wielkopolskie centrum onkologii

Poznań, dnia 23.07.2020
EZ/350/7/2020/...505.....

dotyczy: Wykonanie robót budowlanych wraz z umeblowaniem pomieszczeń w ramach zadania: Budynek ambulatoryjny- Rozbudowa Wielkopolskiego Centrum Onkologii w kierunku ul. Strzeleckiej.

Wielkopolskie Centrum Onkologii uprzejmie informuje, iż wpłynęły zapytania do Specyfikacji Istotnych Warunków Zamówienia, na które udzielamy odpowiedzi.

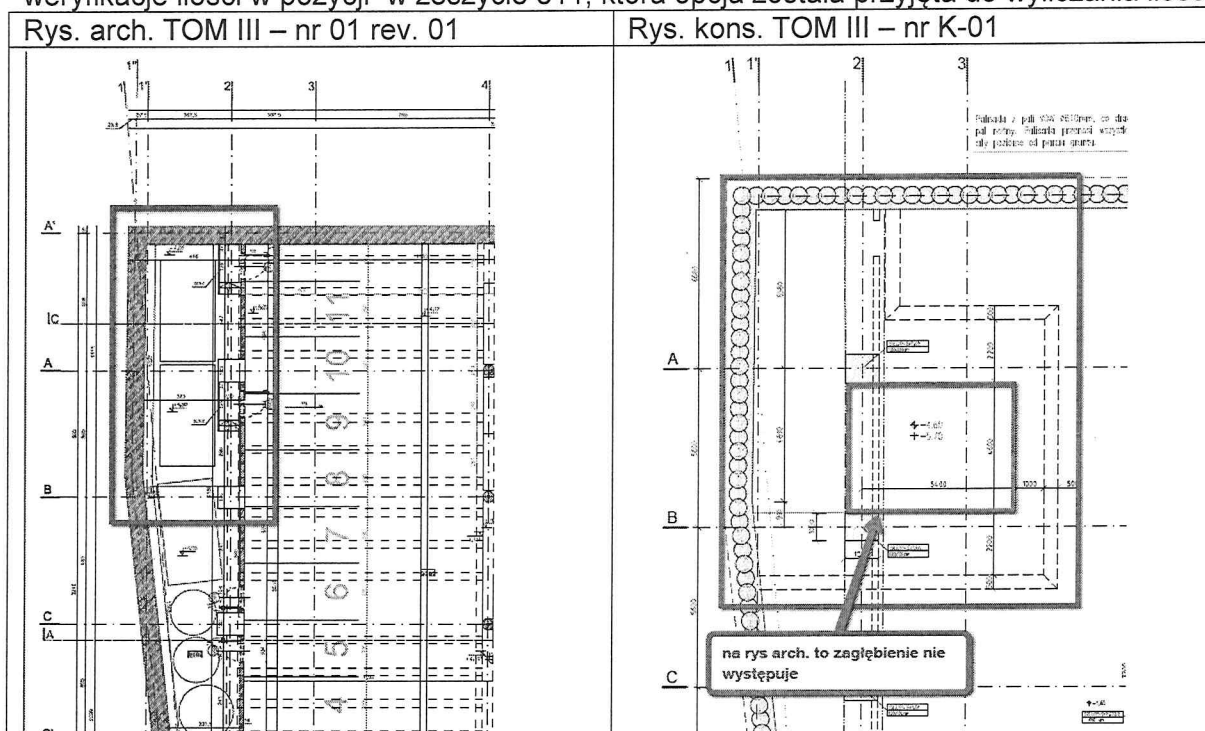
Proszę o wyjaśnienie różnic w płycie fundamentowej pomiędzy rysunkami architektury i konstrukcji. Chodzi o zagłębienie zlokalizowane w osiach 1'-3, A'-B. Proszę również o weryfikację ilości w pozycji w zeszycie 311, która opcja została przyjęta do wyliczania ilości?

Odpowiedź: Zagłębienie zostało zaprojektowane aby umożliwić transport zbiorników wodnych do pomieszczenia S502. Zagłębienie należy wykonać zgodnie z projektem konstrukcji. Po wprowadzeniu zbiorników na wodę z prawej strony od ściany obok osi 2 w pomieszczeniu S505 zagłębienie zostanie wypełnione do poziomu posadzki.

Rys. arch. TOM III – nr 01 rev. 01	Rys. kons. TOM III – nr K-01
------------------------------------	------------------------------

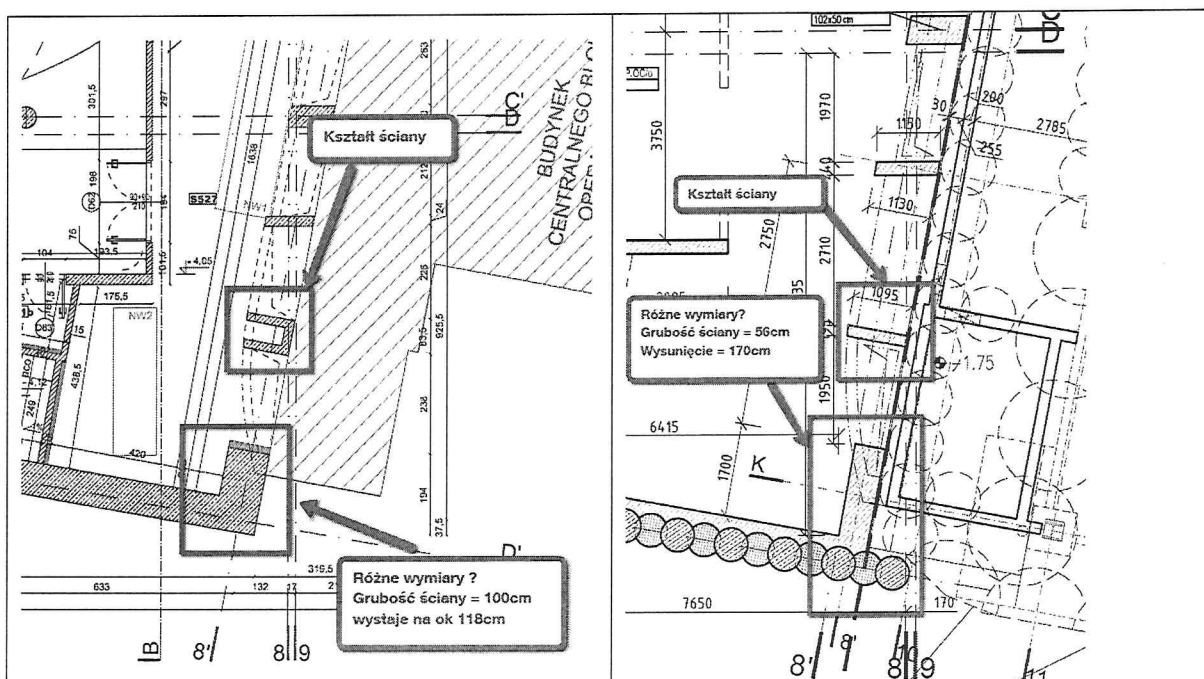
Proszę o wyjaśnienie różnicy pomiędzy rys. architektury i konstrukcji, chodzi o ilość ścian w osi 8', D-D'

Powyższe ściany należy wykonać zgodnie z projektem konstrukcji. W załączeniu skorygowany rysunek 01 rewizja 2 zeszytu 311.

Rys. kons. TOM III – nr K-01

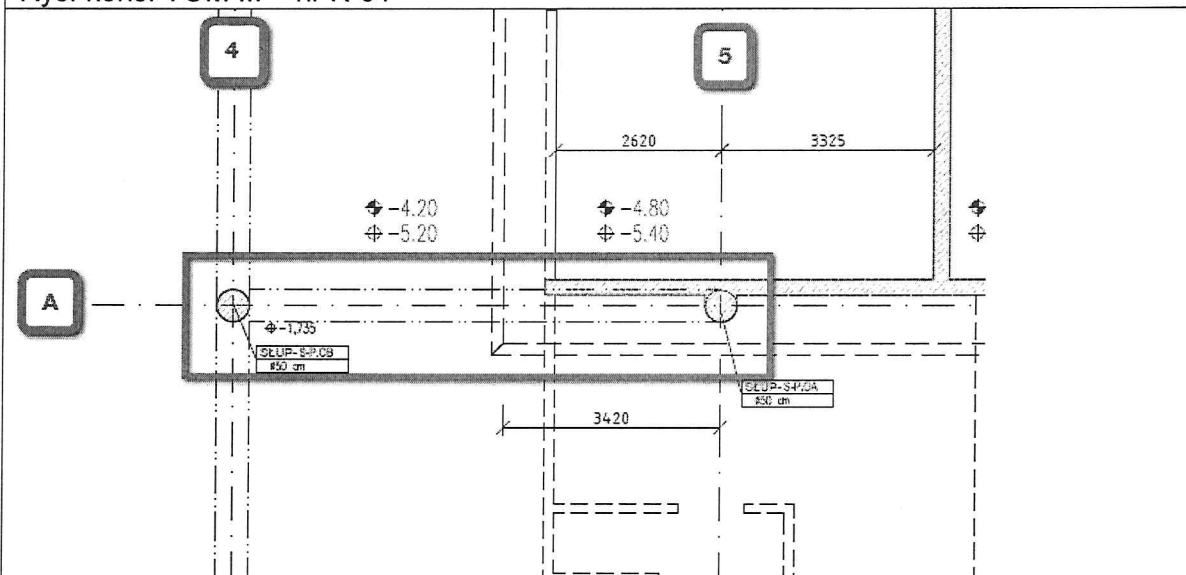
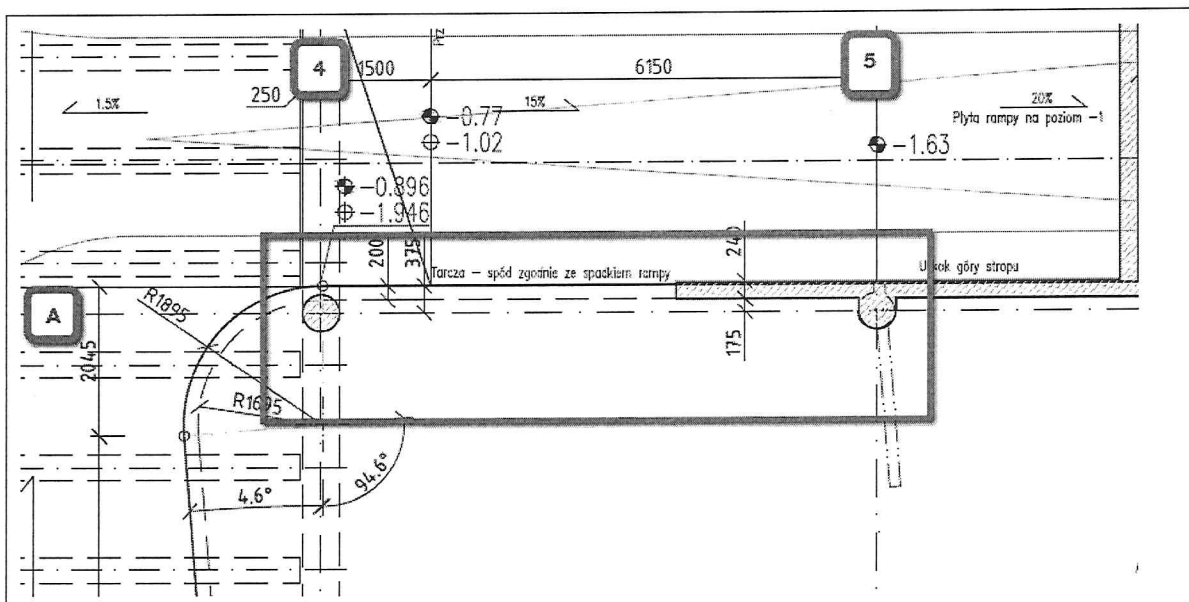
Proszę o weryfikację belki/elementu, która jest zaznaczona na rysunku konstrukcyjnym (rys. nr 01) Belka/element znajduje się wg rysunku pomiędzy słupami w osi 4/A i 5/A. znowu na rysunku K-02 rev. 01 belki/elementu nie ma

Rysunek rewizyjny K-02 nie zastępuje rysunku K-01. Ewentualne dalsze interpretacje tego rodzaju „rozbieżności” będą następowały na etapie nadzoru autorskiego.

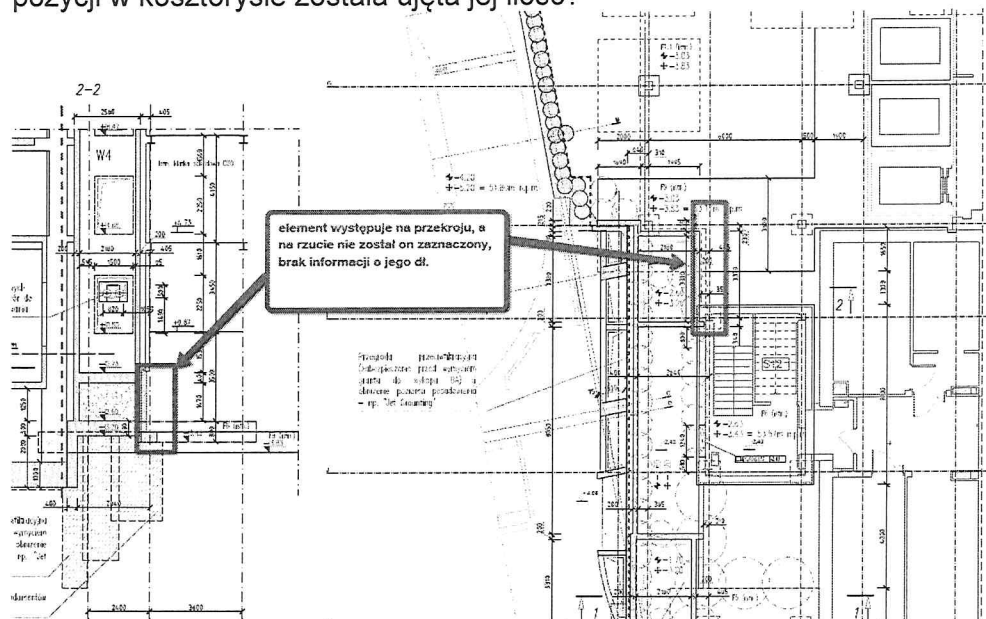
W jakiej pozycji kosztorysu zostały ujęte ilości ścian murowanych gr.20cm szachtu wentylacyjnego zlokalizowanych między osiami J-K, 8' Chodzi o ściany murowane między belkami BK-1?

W/w elementy uwzględniono w pozycji 265 przedmiar 311 v 17. W załączeniu skorygowany przedmiar nr 311 v17.

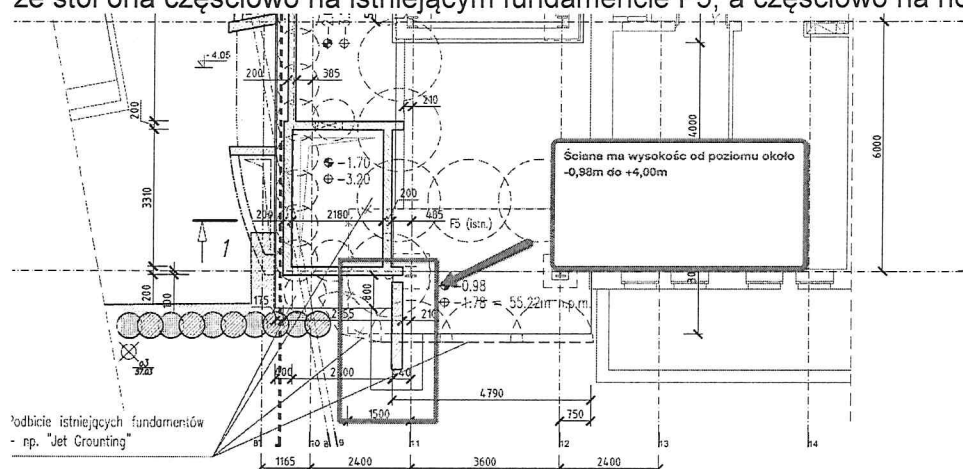
Na rysunkach konstrukcyjnych K-01, K-02, pod stropem PS-1.3 jest zaznaczona „Wolnostojąca ściana żelbetowa oddylatowana od szybu W5 i stropu PS-1.3. Proszę o przesłanie rysunku zbrojeniowego i fundamentu pod nią, gdyż na rzucie fundamentów widać że stoi ona częściowo na istniejącym fundamencie F5, a częściowo na nowo projektowanym.

Na obecnym etapie obowiązują informacje zawarte w udostępnionej wcześniej dokumentacji projektowej. Problem sposobu posadowienia zostanie wyjaśniony przez projektanta konstrukcji w ramach nadzoru autorskiego na etapie realizacji

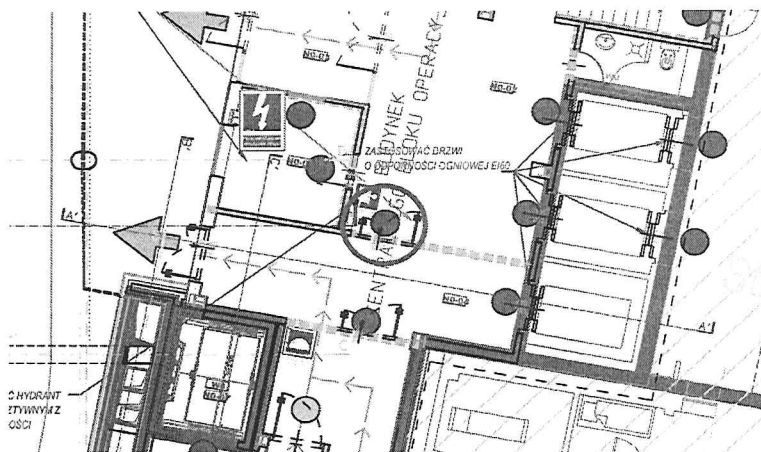
Dotyczy PW Tom III Zeszyt 351 Instalacje elektroenergetyczne i kosztorysu ZESZYT 351_KS instalacje elektroenergetyczne. Wg opisu technicznego do PW Tom III Część 5 Zeszyt 351 pkt 6, oraz wg kosztorysu ZESZYT 351_KS, w istniejącej stacji transformatorowej konieczne są do wykonania roboty budowlane: kanały kablowe pod projektowanymi rozdzielnicami, wymiana i przesunięcie drzwi do pomieszczenia rozdzielnic SN, przepusty kablowe pod posadzką komory transformatora nr 4. Wykonanie przepustów w komorze nr 4 wymaga odłączenia transformatora spod napięcia i wyprowadzenia go z komory na czas skutia i odtworzenia posadzki. Czy Zamawiający ma świadomość, że konieczne będzie wyłączenie i wyprowadzenie transformatora z komory nr 4 na czas robót budowlanych i czy na ten czas Zamawiający zapewni sobie ciągłość zasilania? Czy na czas robót budowlanych Zamawiający przewidział, że część stacji będzie musiała być pozbawiona napięcia, ewentualnie przy braku możliwości pozbawienia całej stacji napięcia, czy Zamawiający przewidział, że służy techniczne szpitala będą musiały wykonywać dopuszczenia pracowników do pracy pod napięciem i ciągle nadzorować ich prace? Prosimy o uzupełnienie kosztorysu o brakujące roboty związane z wypięciem, wyprowadzeniem i ponownym wprowadzeniem, podłączeniem i załączeniem transformatora z komory nr 4, oraz o roboty budowlane związane z nacięciem, kuciem i wyburzeniem posadzki, oraz jej odtworzeniem w komorze nr 4.

Konfiguracja stacji transformatorowej umożliwia odłączenie jednego transformatora z zapewnieniem zasilania wszystkich instalacji odbiorczych przyłączonych do stacji. Szczegóły dotyczące dopuszczenia pracowników do pracy pod napięciem będą ustalone przed rozpoczęciem wykonywania robót w stacji transformatorowej.

Architektura / stolarka. Drzwi D152 Poz. 0. - bud. CBO

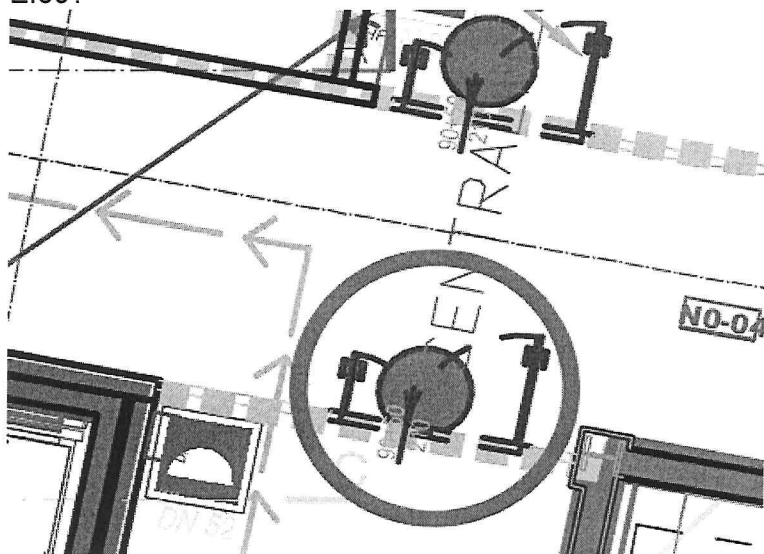
Czy drzwi D152 w ścianie Ac1 o odporności pożarowej EI60 muszą posiadać parametr EI60?

Odpowiedź:
TAK, EI60.

Architektura / stolarka. Drzwi D153 Poz. 0. - bud. CBO

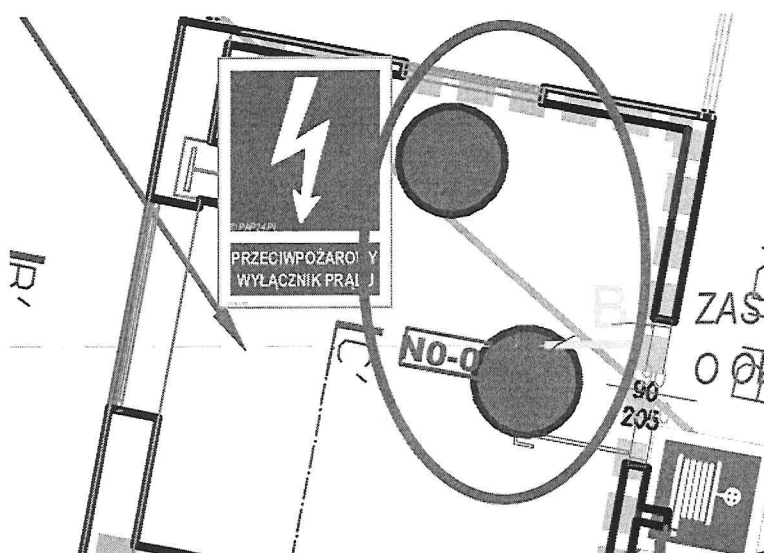
Czy drzwi D153 do pom. N0-05 w ścianie o odporności pożarowej EI60 muszą posiadać parametr EI60?

Odpowiedź:
TAK, EI60.

Architektura / stolarka. Drzwi D127 Poz. +2. - bud. CBO

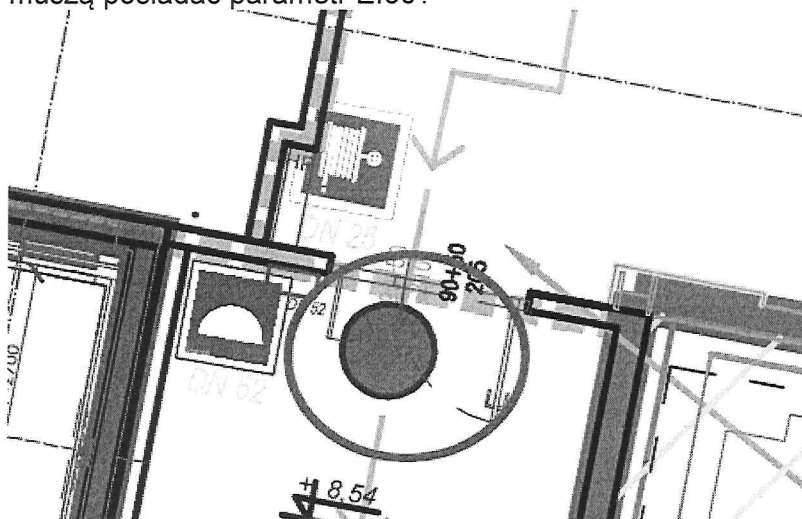
Czy drzwi D127 między pom. N2-01 oraz N2-02 w ścianie o odporności pożarowej EI60 muszą posiadać parametr EI60?

Odpowiedź:
TAK, EI60.

Architektura / stolarka. Drzwi D146 Poz. +2. - bud. CBO

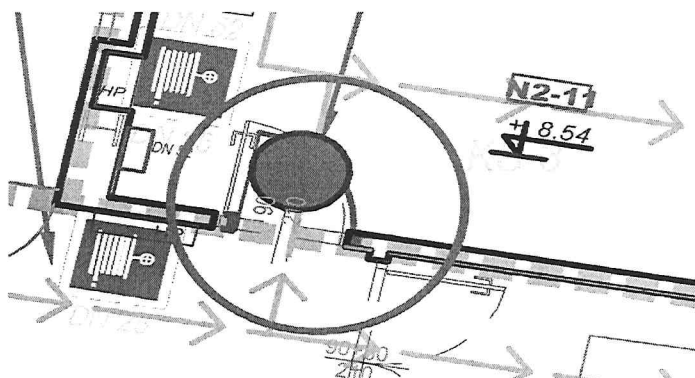
Czy drzwi D146 do klatki schodowej nr 3 N2-11 w ścianie o odporności pożarowej EI60 muszą posiadać parametr EI60?

Odpowiedź:
TAK, EI60.

Architektura / stolarka. Drzwi D125 Poz. +4. - bud. CBO

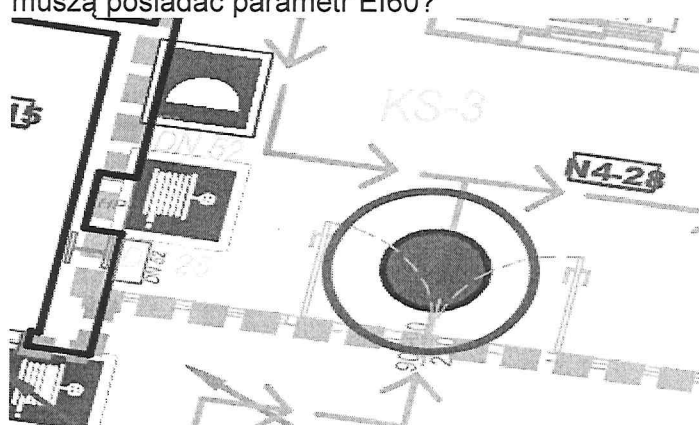
Czy drzwi D125 do klatki schodowej nr 3 N4-28 w ścianie o odporności pożarowej EI60 muszą posiadać parametr EI60?

Odpowiedź:
TAK, EI60.

Architektura / stolarka. Drzwi D120 Poz. +4. - bud. CBO

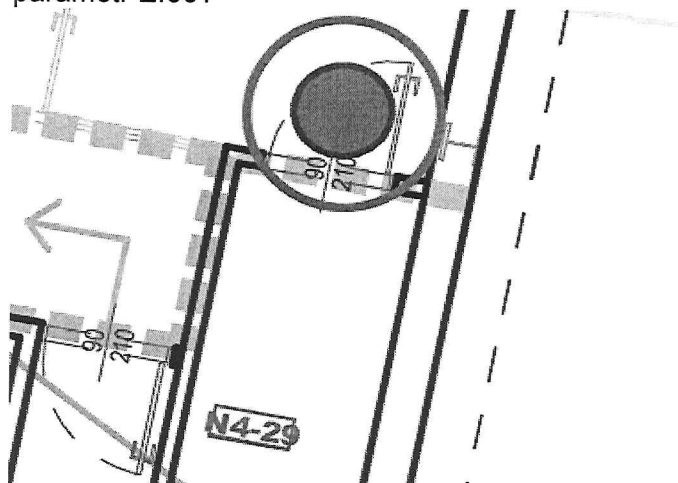
Czy drzwi D120 do pom. N4-29 w ścianie o odporności pożarowej EI60 muszą posiadać parametr EI60?

Odpowiedź:
TAK, EI60.

Architektura / stolarka. Drzwi D52 Poz. +2. - bud. BA

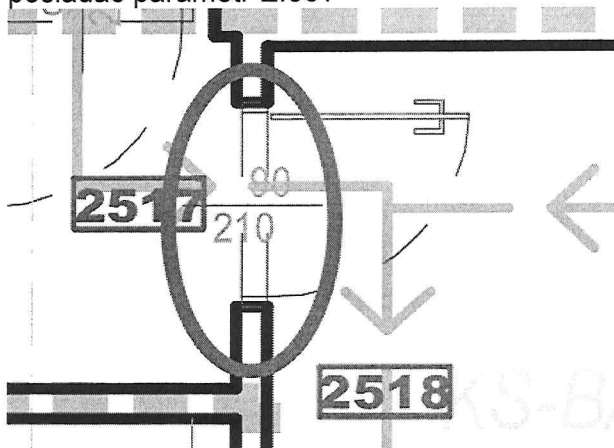
Czy drzwi D52 między pom. 2517 a 2518 w ścianie bez odporności pożarowej muszą posiadać parametr EI30?

Nie, nie muszą.

Architektura / stolarka. Drzwi D50 Poz. +2. - bud. BA

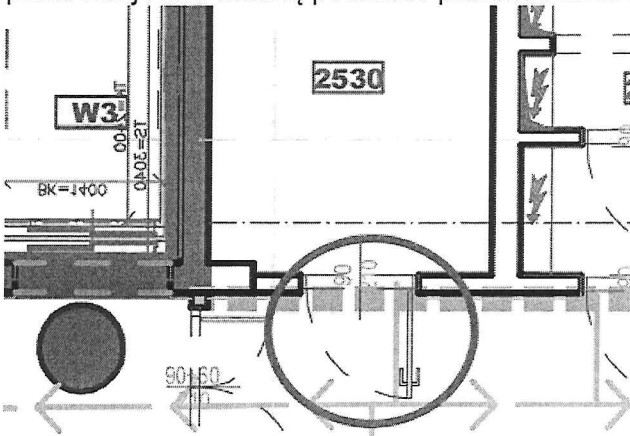
Czy zgodnie z zestawieniem stolarki drzwi D50 do pom. 2530 w ścianie o odporności pożarowej EI30 muszą posiadać parametr EI30?

Nie, nie muszą.

Architektura / stolarka. Drzwi D54 i D55 Poz. +2. - bud. BA:

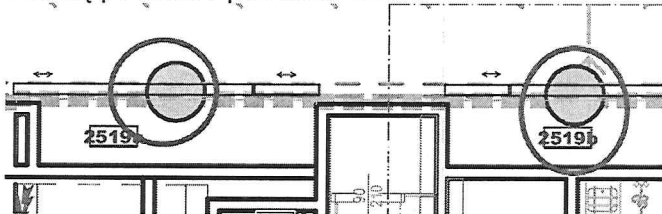
Czy drzwi D54 oraz D55 do pom. 2519a i 2519b w ścianie o odporności pożarowej EI30 muszą posiadać parametr EI30?

TAK, EI30.

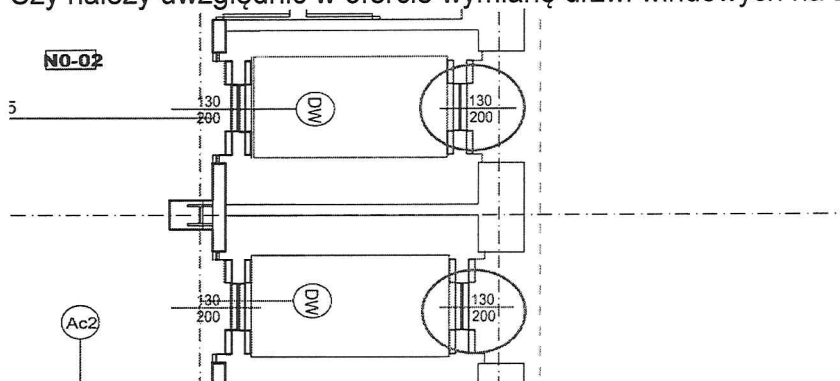
Czy należy uwzględnić w ofercie wymianę drzwi windowych na DW na parterze?

Odpowiedzi udzielono na wcześniej zadane pytanie nr 76.

Uzupełniono przedmiar o brakującą pozycję drzwi. Przedmiar 211 v16 w załączniku.

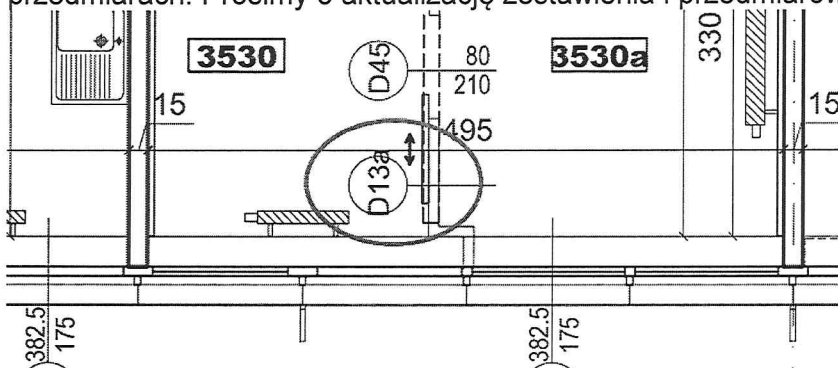
W przedmiarze robót występuje poz. dot. drzwi D112. Drzwi brakuje na rysunku z rzutem poz. +1. Prosimy o wskazanie ich lokalizacji

Zgodnie z odpowiedzią udzieloną na pytanie nr 853. Na kondygnacji +1 drzwi D112 znajdują się w pom. 1508a, na kondygnacji +2 w pom. 2527.

Architektura / stolarka. Dotyczy bud. BA - Poz. +3:

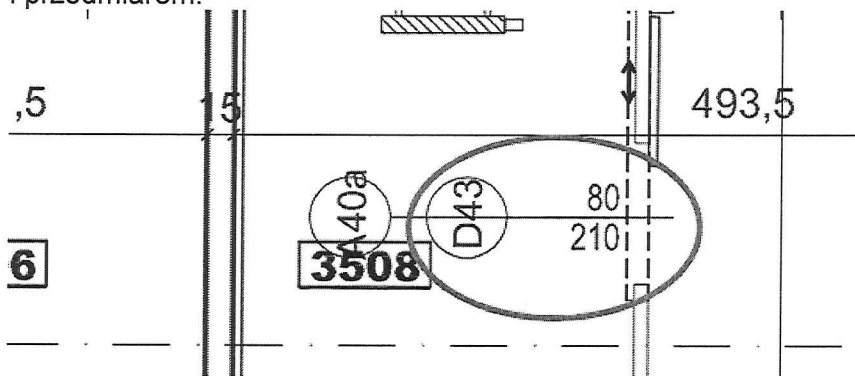
Prosimy o potwierdzenie, że drzwi D43 między pom. 3508 a 3508a są na rzucie błędnie oznaczone. Prawdopodobnie prawidłowe oznaczenie to D45 zgodnie z zestawieniem stolarki i przedmiarem.

Zgodnie z odpowiedzią udzieloną na pytanie nr 844. Zaznaczone drzwi to drzwi o symbolu D45. Do zestawu wcześniejszych odpowiedzi załączone zostały rewizje plików.
